93.04

Service Information

General FL1

Abb. 7.1

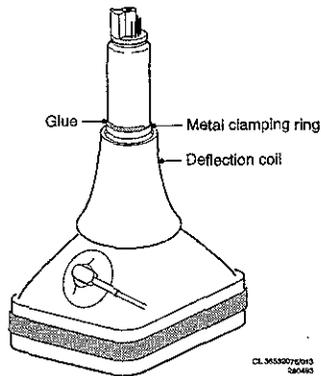
Um zu vermeiden, daß die Deflektionsspule nach unten abrutscht, nachdem ein Projektionsrohr ausgetauscht wurde, ist die Deflektionsspule fest auf dem neuen Projektionsrohr zu befestigen.
Dazu kann man den Leim 4822 390 30066 benutzen. Dieser Leim ist auf dem ganzen Umfang des Rohrs aufzutragen (siehe Bild 1) und muß dabei mit dem Projektionsrohr, dem Klemmring aus Eisen und dem Kunststoff der Deflektionsspule in Berührung kommen.

Abb. 7.2

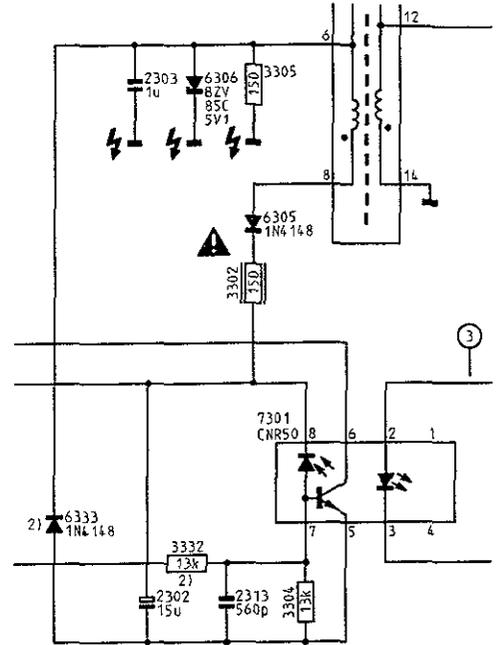
Im Service Manual FL1-PTV AA wurde ein Teil von Übersicht X falsch dargestellt. In Bild 2 wird dieser Teil richtig dargestellt.
